Acuerdo 1380 Por el cual se aprueba la incorporación del cambio en los límites de generación y absorción de potencia reactiva de las unidades 1 y 2 de la planta de generación Cucuana y la respectiva curva de carga

1380

3 Diciembre, 2020

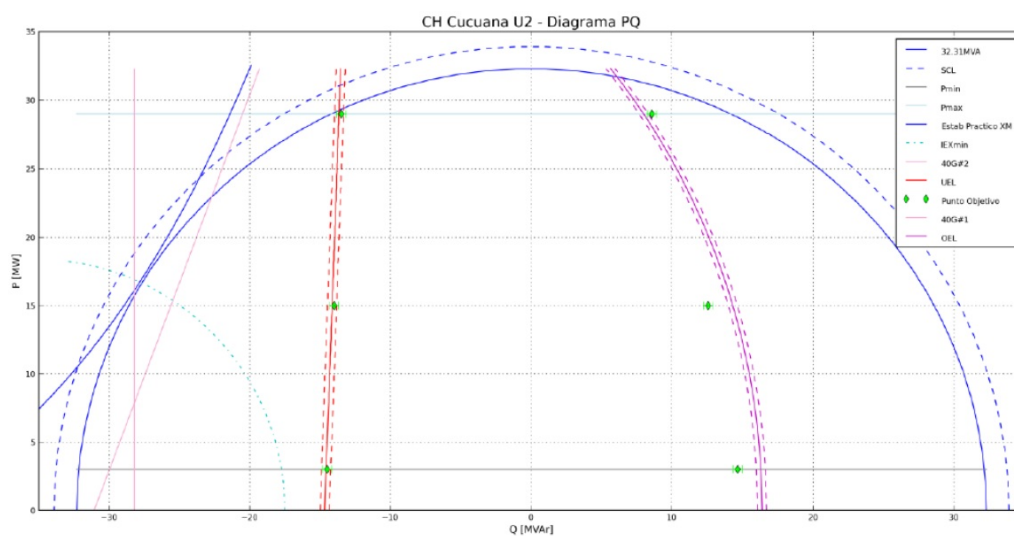
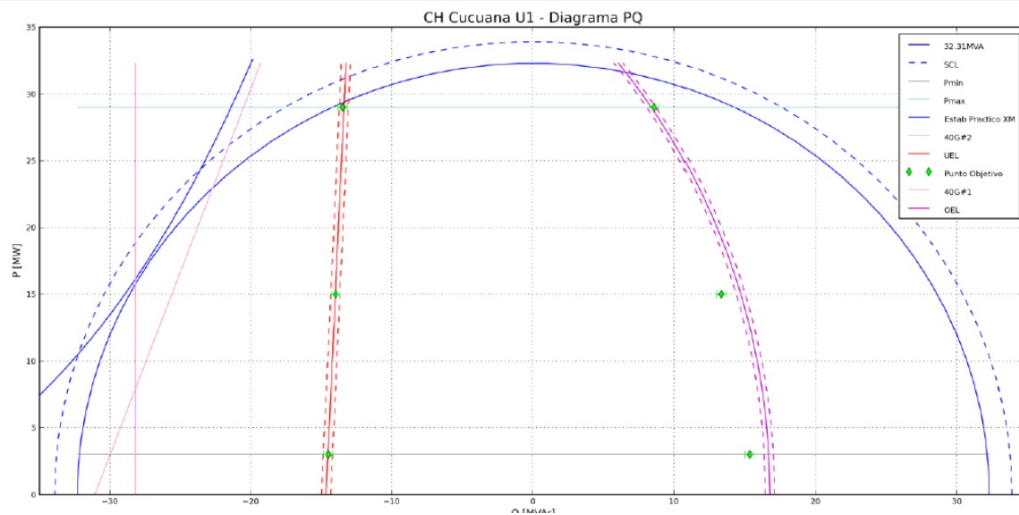
Aprobar la declaración de una nueva curva operativa de carga de las unidades 1 y 2 de la planta de generación Cucuana, en las que se define la capacidad para entrega y absorción de potencia reactiva de las unidades en función de la potencia activa generada, como se presenta a continuación:

Unidad	Parámetro a modificar	P (MW)	Q (Mvar) Valor anterior	Q(Mvar) Valor nuevo
Cucuana 1	Capacidad de absorción de reactivos	29	-10.34	-13.5
		15	-10.34	-14.0
		3	-10.34	-14.5
	Capacidad de generación de reactivos	29	8.72	8.6
		15	8.72	13.3
		3	8.72	15.3
Cucuana 2	Capacidad de absorción de reactivos	29	-10.34	-13.5
		15	-10.34	-14.0
		3	-10.34	-14.5
	Capacidad de generación de reactivos	29	8.72	8.6
		15	8.72	12.6
		3	8.72	14.7
